図 - 4 高サイクル熱疲労割れに係る対策工事

工事概要

工事概要図

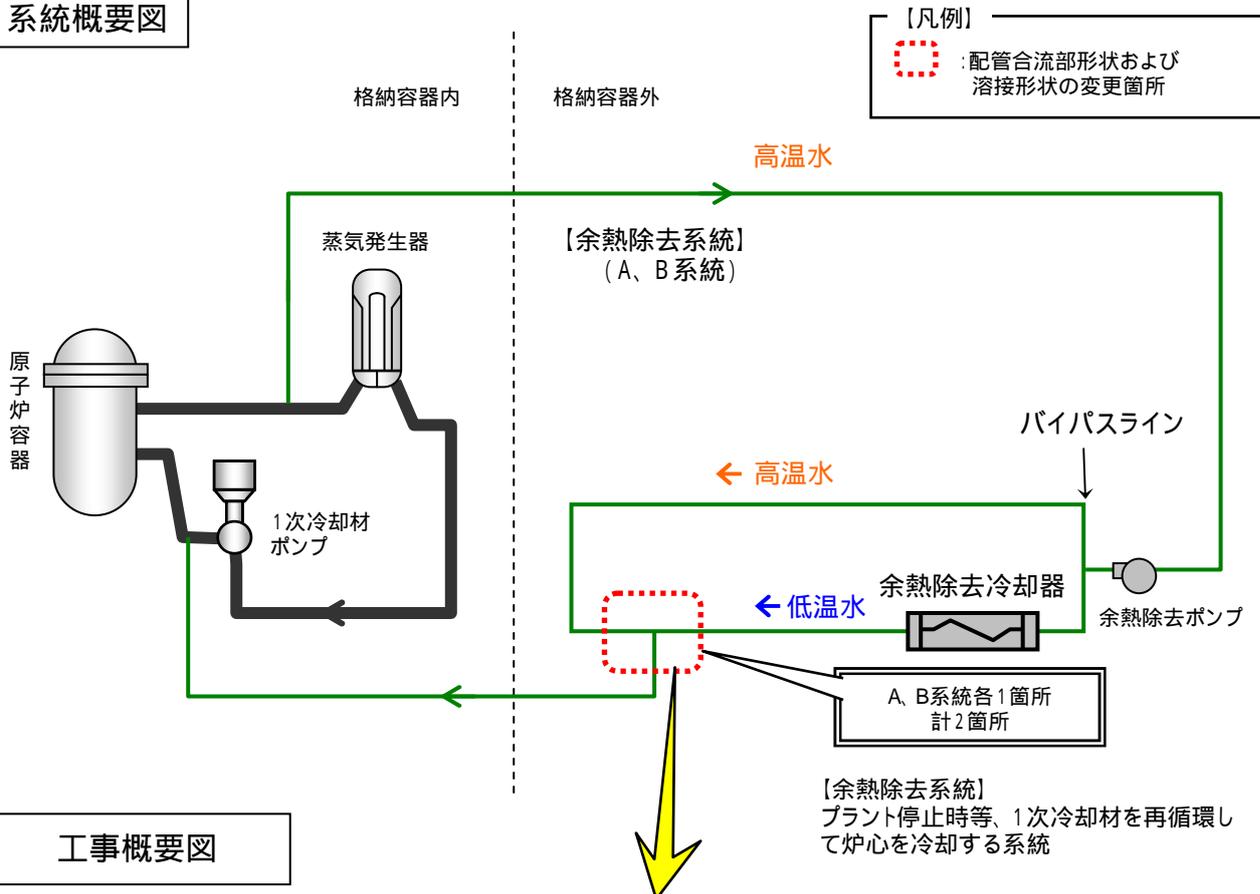
国内外PWRプラントにおける高サイクル熱疲労割れ(温度揺らぎによる熱疲労)を踏まえ、AおよびB余熱除去冷却器バイパスライン合流部の配管2箇所について、温度揺らぎを抑制するため、配管ルートを変更するとともに、応力集中が小さい溶接形状に変更した。

パイパス側の配管を小さくし、高温水と低温水の衝突型から合流型に変更することにより、温度揺らぎの影響を少なくする。

溶接裏波を取り除き、応力集中を小さくする。
 開先形状(狭開先)を変更することにより、溶接残留応力を低減する。
